美雅苑-联排住宅方案调整公示图

已批方案首层平面图

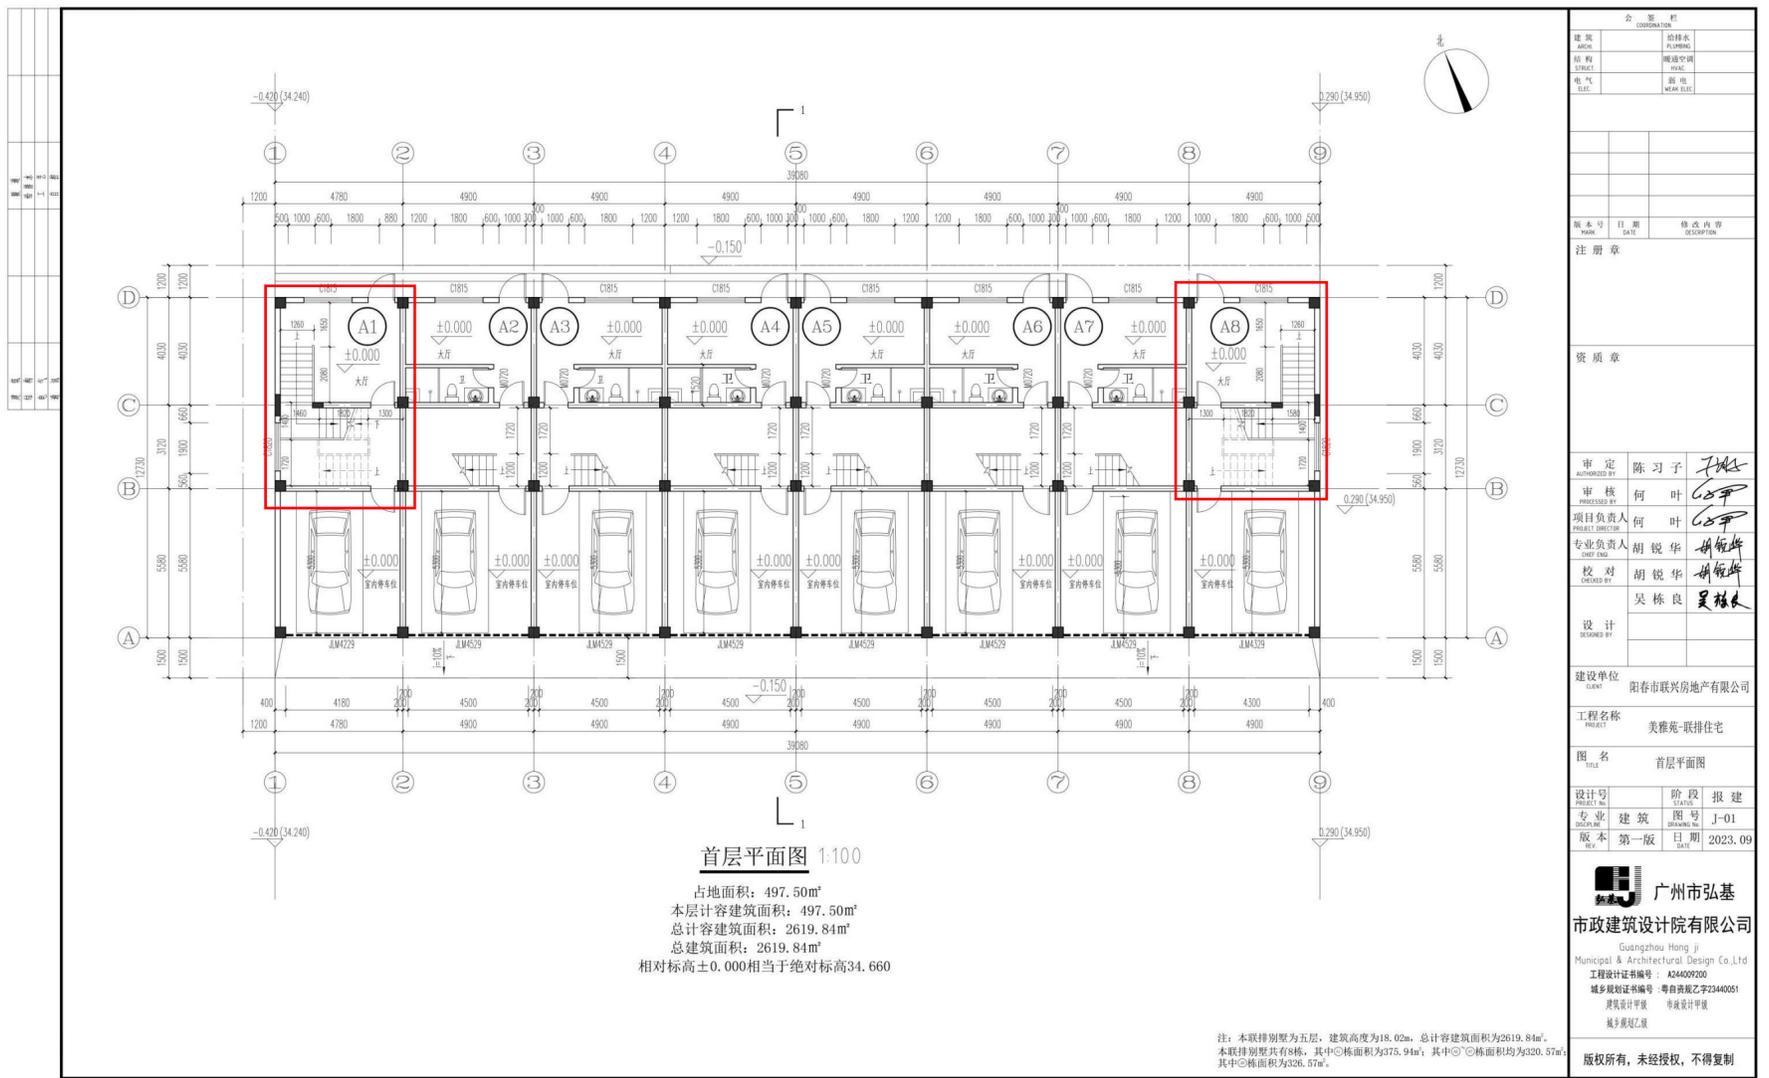
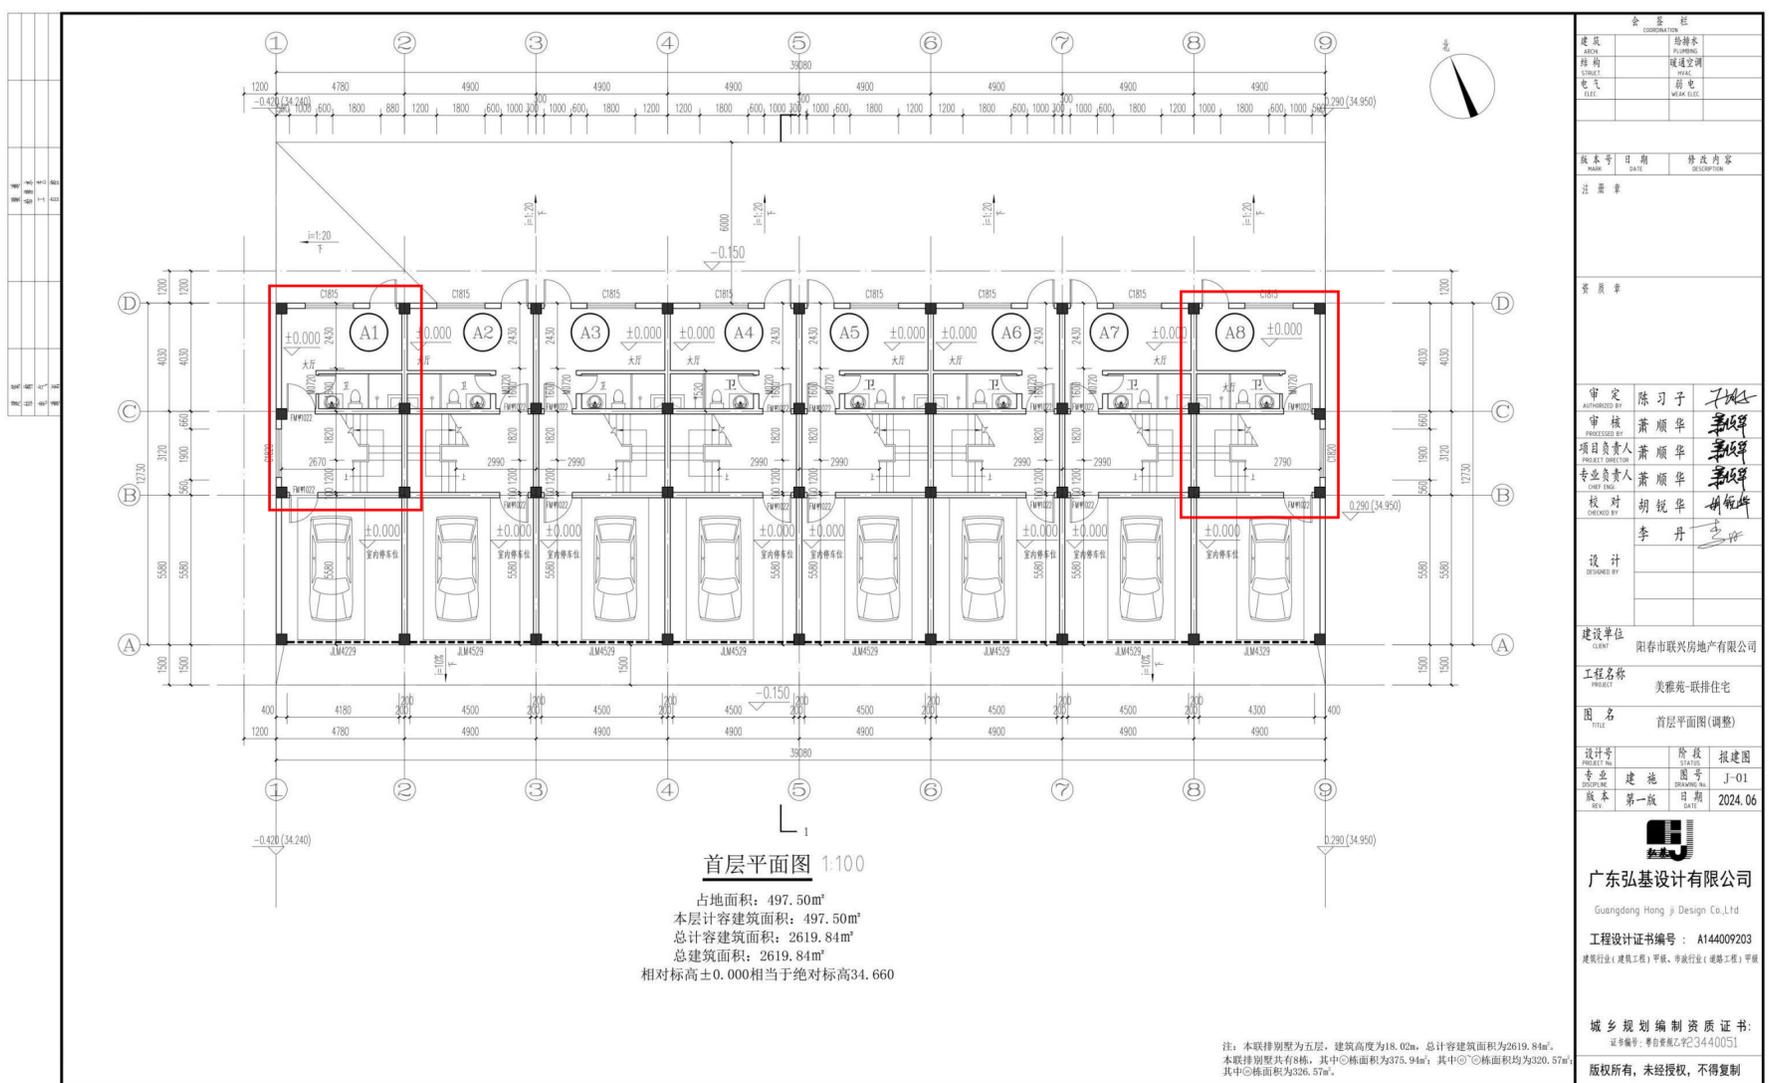
调整内容说明: 原规划建筑单体主要指标不变; 调整方案 A1 栋和 A8 栋首层增加卫生间; 调整方案 A1 栋和 A8 栋首层楼梯起始梯段调整。

已批方案 1-9 轴立面图

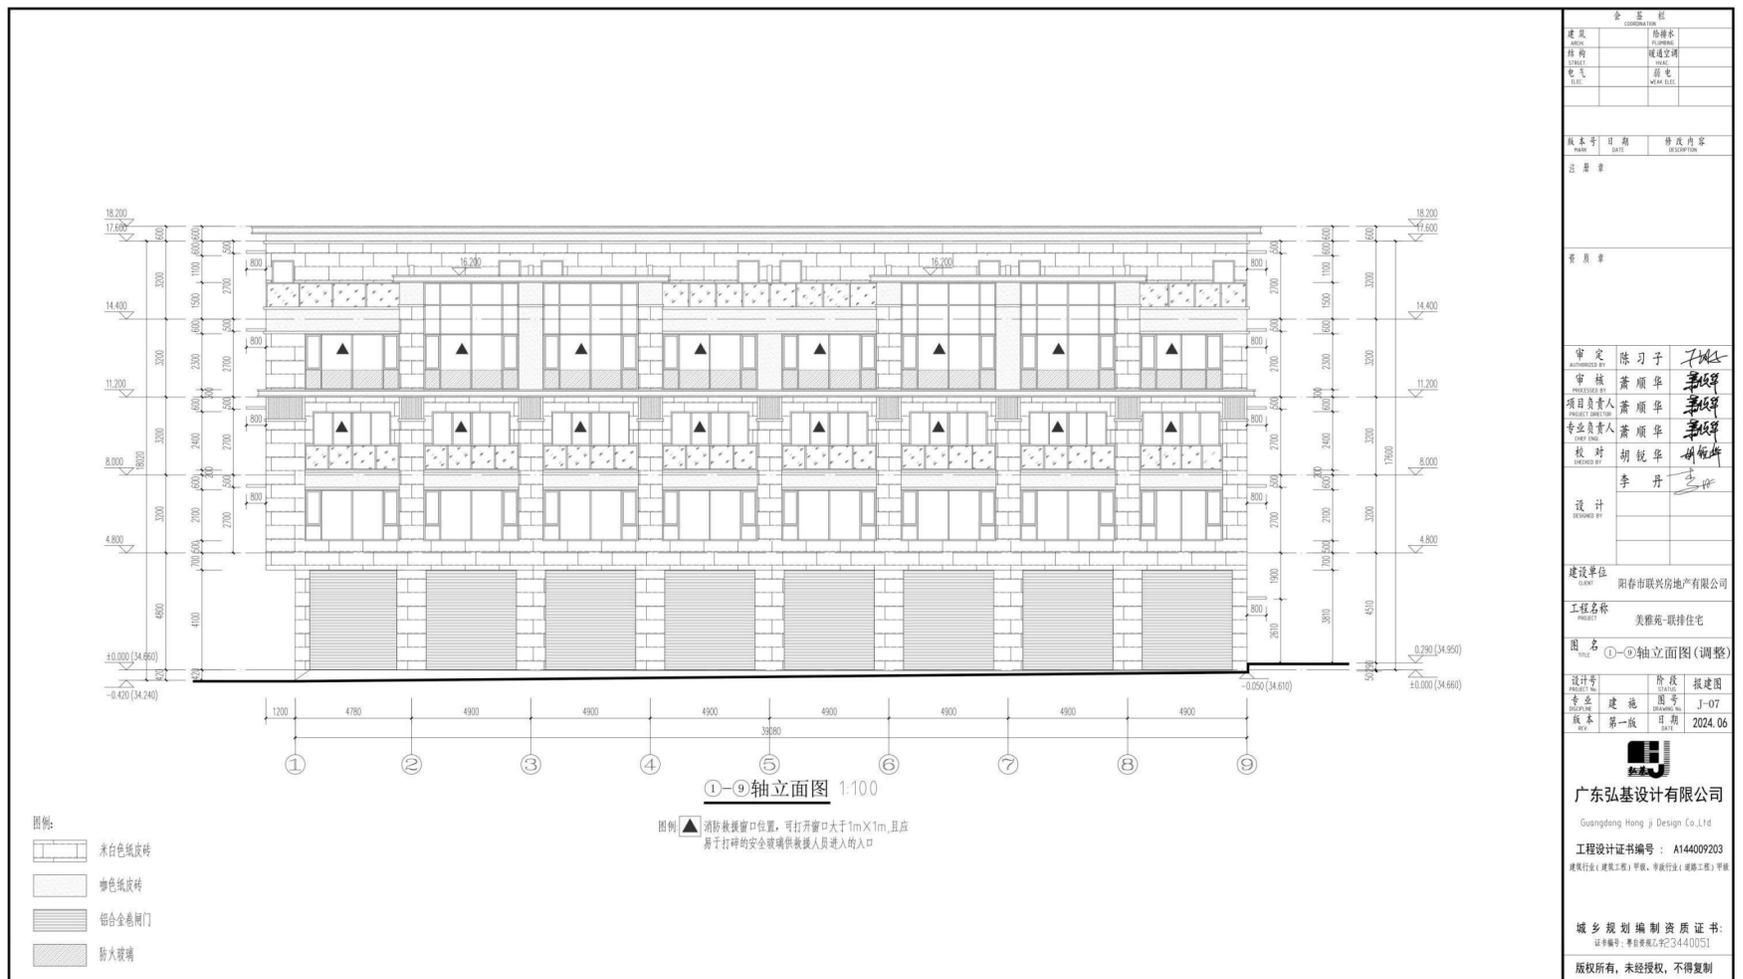
调整内容说明: 已批方案外立面材质米白色真石漆修改为米白色纸皮砖; 已批方案外立面材质 3mm 厚铝咖色铝板修改为咖色纸皮砖。

已批方案 9-1 轴立面图

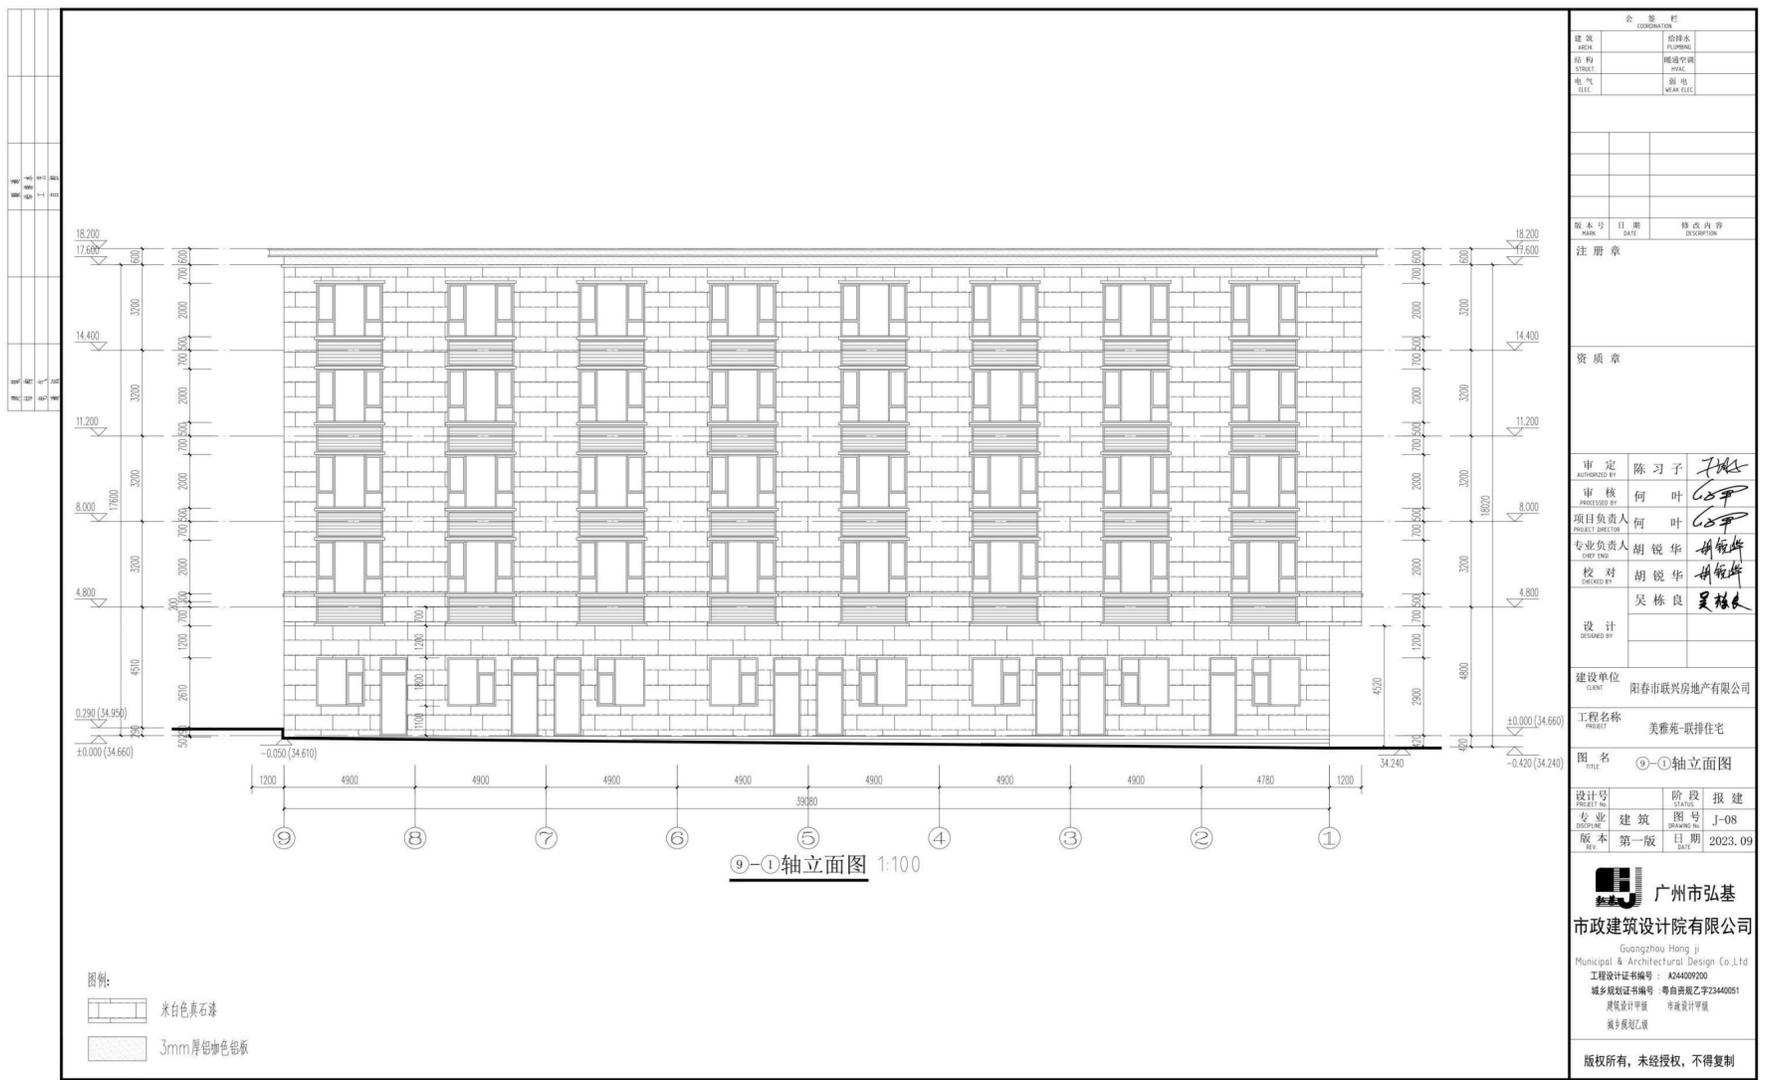
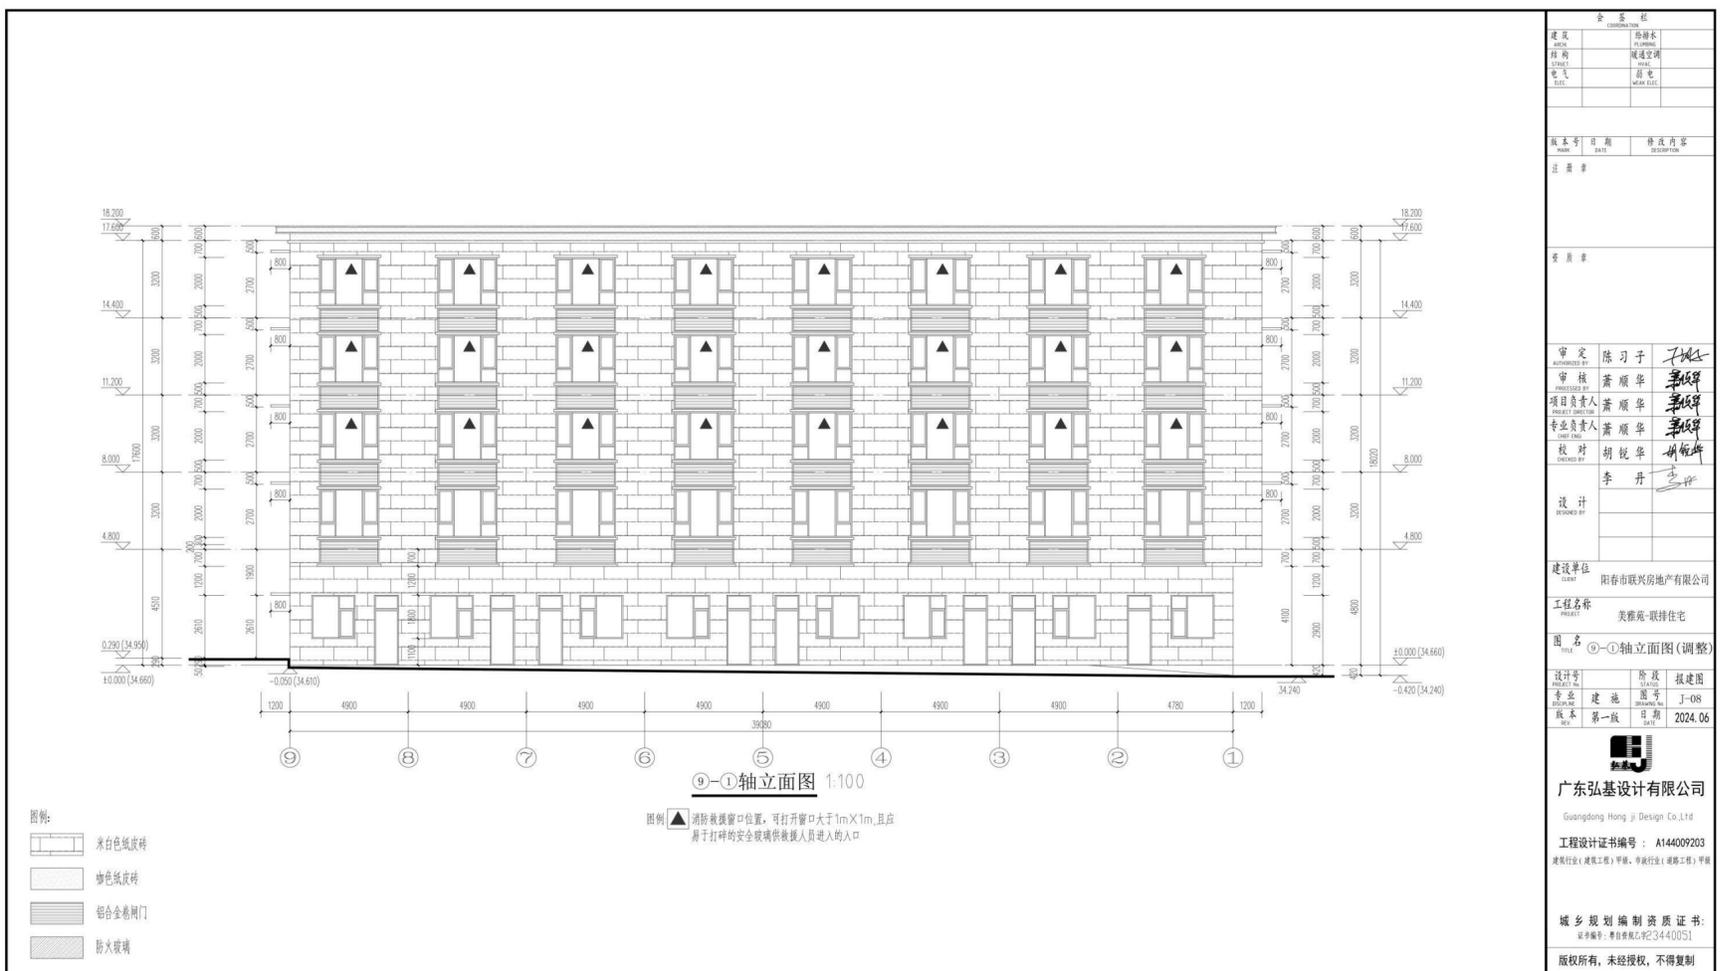
调整内容说明: 已批方案外立面材质米白色真石漆修改为米白色纸皮砖; 已批方案外立面材质 3mm 厚铝铂色铝板修改为咖色纸皮砖。
